INFORME DE VISITA TÉCNICA - VERIFICACIÓN DE MUESTRA DE VALLA

Contrato No. 4233000-867-2025

Objeto: "Inspección en sitio de la muestra de valla metálica destinada a la protección perimetral del Edificio Liévano, como parte de las actividades preliminares a la fabricación total, conforme a lo establecido en el contrato."

Conector entre vallas

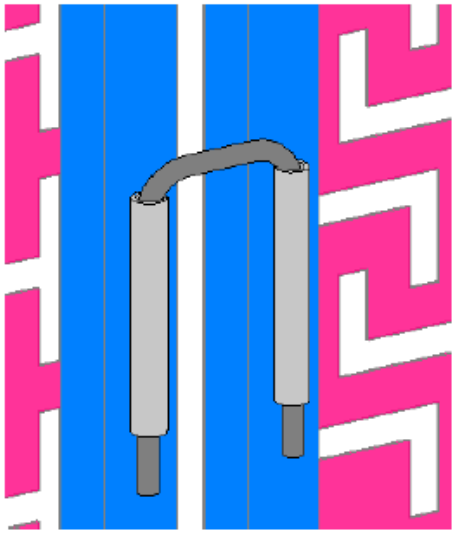
- Pasadores: Se identificó que los pasadores tipo 'pino' presentaban un exceso de longitud, por lo cual se evaluaron diferentes alternativas. Como resultado, se definió el uso de pasadores tipo 'U' con grapa trasera, solución que facilita su instalación y retiro, además de garantizar la seguridad estructural del sistema."

Se autoriza la fabricación de la totalidad de las vallas bajo las mismas especificaciones de la muestra presentada, incluyendo los ajustes acordados (ruedas definitivas, pasador tipo U, pintura final).
